INFORME DE CONTROL CONCURRENTE
N° 007-2026-OCI/0346-SCC

**OBRA: “CREACIÓN DE PISTAS Y VEREDAS EN LAS CALLES
PRINCIPALES DEL SECTOR COCHAHUAIN DEL DISTRITO
DE YUNGAY, PROVINCIA DE YUNGAY – ANCASH”**

CONTROL CONCURRENTE – RECEPCIÓN DE OBRA

FOTOGRAFÍAS N° 1 AL 6
DESGASTE Y DESPRENDIMIENTO DE LA PINTURA EN SUPERFICIES DE CONCRETO

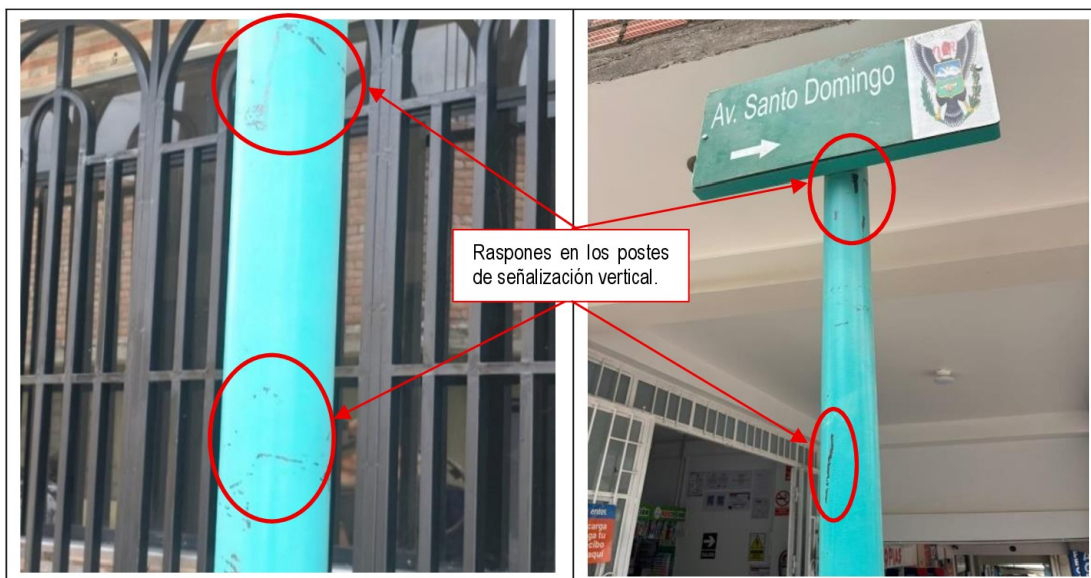
La comisión de control durante las visitas realizadas a la obra, observó el desgaste prematuro y el desprendimiento de pintura correspondiente a la señalización horizontal sobre el pavimento y las superficies de concreto, tales como los pasos peatonales y líneas de delimitación, que presentan falta de uniformidad y reducción significativa de visibilidad para los peatones y conductores.

La situación descrita, incumple las especificaciones técnicas de la partida “07.03.01 *Pintura en cruce peatonal*” del expediente técnico, donde se establece los controles técnicos que se debe considerar para garantizar la correcta ejecución de la misma, lo cual no se habría contemplado durante la ejecución de esta, conforme apreció en las fotografías n.ºs 1 al 6.

IMÁGENES N° 1 Y 2
VISTA DE LA VEREDA EN LA LÁMINA DP-01 DEL PLANO "DETALLES DE PAVIMENTO"

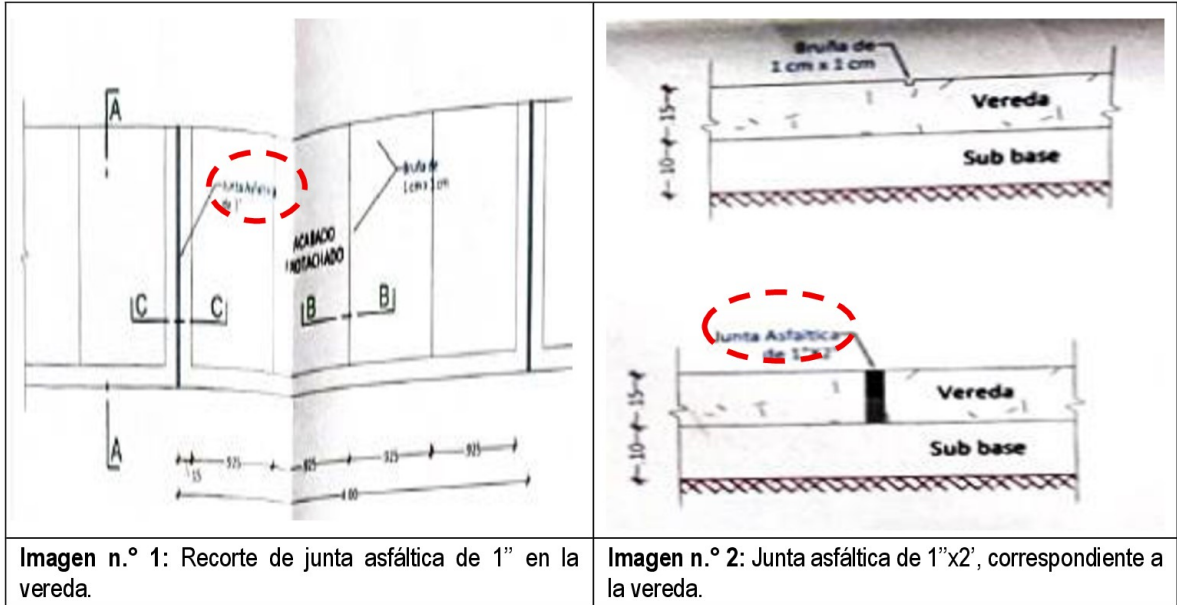
De la revisión a la lámina DP-01 del plano “*Detalles de Pavimento*” del expediente técnico del adicional n.º 01 con deductivo vinculante n.º 01 de la obra⁷, se observó que se consideró para las juntas asfálticas el espesor de 1”; es decir, 2,54 centímetros, tal como se muestra en las imágenes siguientes:

No obstante, de las inspecciones realizadas por la comisión de control, se observó que las juntas de asfalto ejecutadas en las estructuras de las veredas presentan un espesor superior a 1" o 2,54 centímetros, incumpliendo lo establecido en el plano antes mencionado, tal como se muestra a continuación:

IMAGEN N° 3

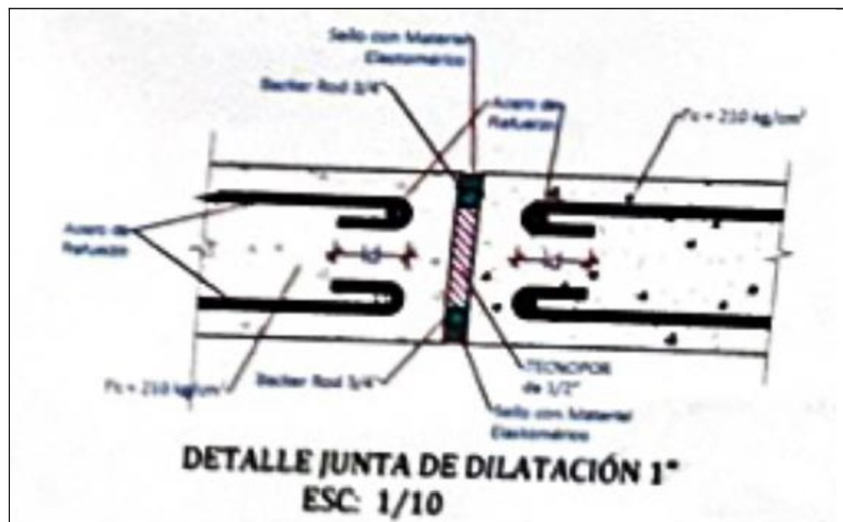
De la misma manera, de la revisión a las especificaciones técnicas de la partida "06.05.01 Juntas de dilatación con sello elastómero 15mm" del expediente técnico del adicional n.º 01 con deductivo vinculante n.º 01 de la obra, se estableció el método de ejecución del muro de contención, donde se indicó que la junta de dilatación debía contemplar el espesor de 1", cuya indicación se encuentra también en las láminas n.º MU-01, MU-02, MU-03, MU-04, MU-05, MU-06 y MU-07, tal como se muestra a continuación:

No obstante, la comisión de control observó que las juntas de dilatación ejecutadas en los muros de contención presentan un espesor superior a 1" con variaciones no uniformes en su dimensión, lo que denotaría el deficiente control en el proceso de ejecución y en el

alineamiento durante el vaciado y acabado del concreto; conforme se muestran en las fotografías siguientes:

FOTOGRAFÍAS N° 11 Y 12
JUNTAS DE DILATACIÓN DE LOS MUROS DE CONTENCIÓN SUPERAN EL ANCHO MÁXIMO ESTABLECIDO EN EL EXPEDIENTE TÉCNICO

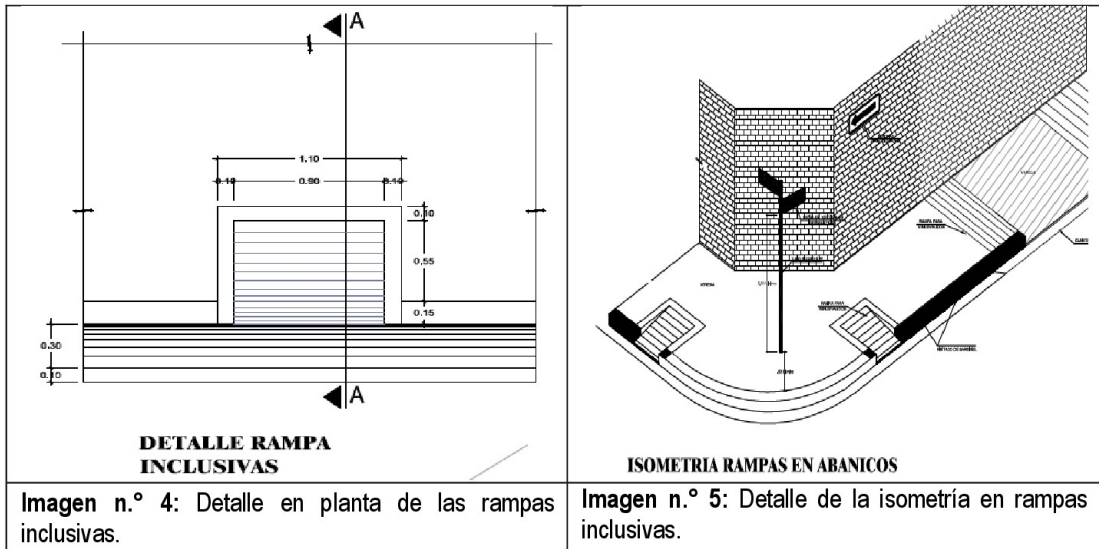
Fotografía n.º 11: Se observa que la junta de dilatación del muro de contención es de 4 cm.

Fotografía n.º 12: Se observa que la junta de dilatación del muro de contención es de 3.5 cm.

La situación descrita evidencia el incumplimiento de las especificaciones técnicas y planos estructurales consignados en el expediente técnico de adicional n.º 01 con deductivo vinculante n.º 01 de la obra, en cuanto a las dimensiones, y sellado de juntas en las estructuras de contención, filtraciones y el deterioro progresivo de los muros de contención y las veredas, comprometiendo de esta manera la estabilidad y la vida útil de las referidas estructuras.

FOTOGRAFÍAS N° 34 Y 35
DESNIVEL EN LA SUPERFICIE DEL PAVIMENTO

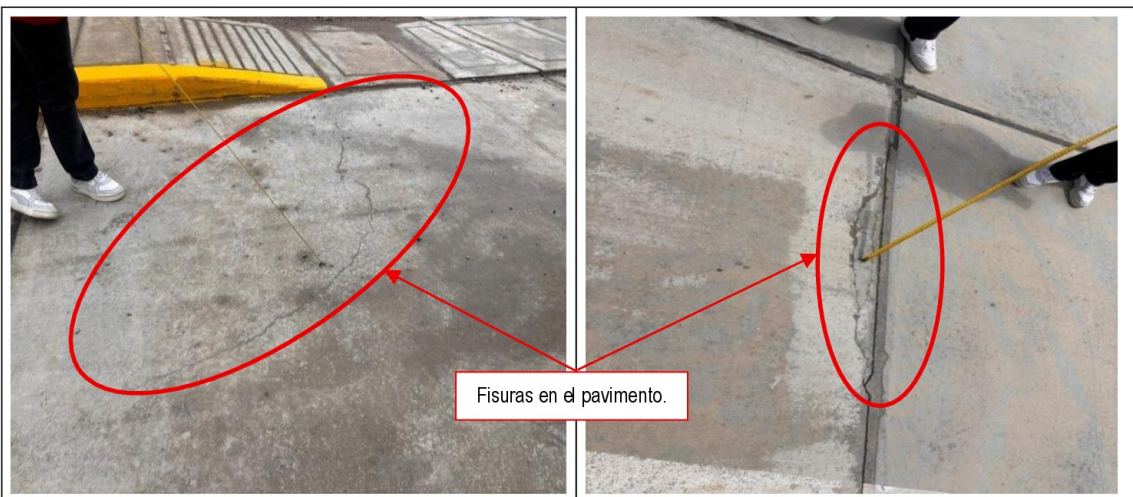
La comisión de control durante las inspecciones físicas a la obra, constató que en el Jr. Miguel Grau se observó la presencia de desniveles en la superficie del pavimento, considerando la diferencia de altura entre paños contiguos y zonas con irregularidad superficial que afectan la uniformidad de la rasante, como se muestra en las fotografías siguientes:

Fotografía n.º 34 y 35: Se observa un desnivel en la junta entre losas del pavimento de concreto, generando una diferencia de altura perceptible entre ambas superficies.

Dicho desnivel observado en el pavimento podría estar asociado al deficiente control constructivo durante el proceso de colocación y acabado del concreto; de otra parte, la comisión de control observó fisuras en la superficie del pavimento de las avenidas Prisciliano Ángeles y La Libertad, lo que afecta la regularidad superficial del pavimento, y podría acelerar el proceso de deterioro al facilitar la infiltración de agua hacia las capas inferiores, debilitando la estructura del pavimento y disminuyendo su vida útil.
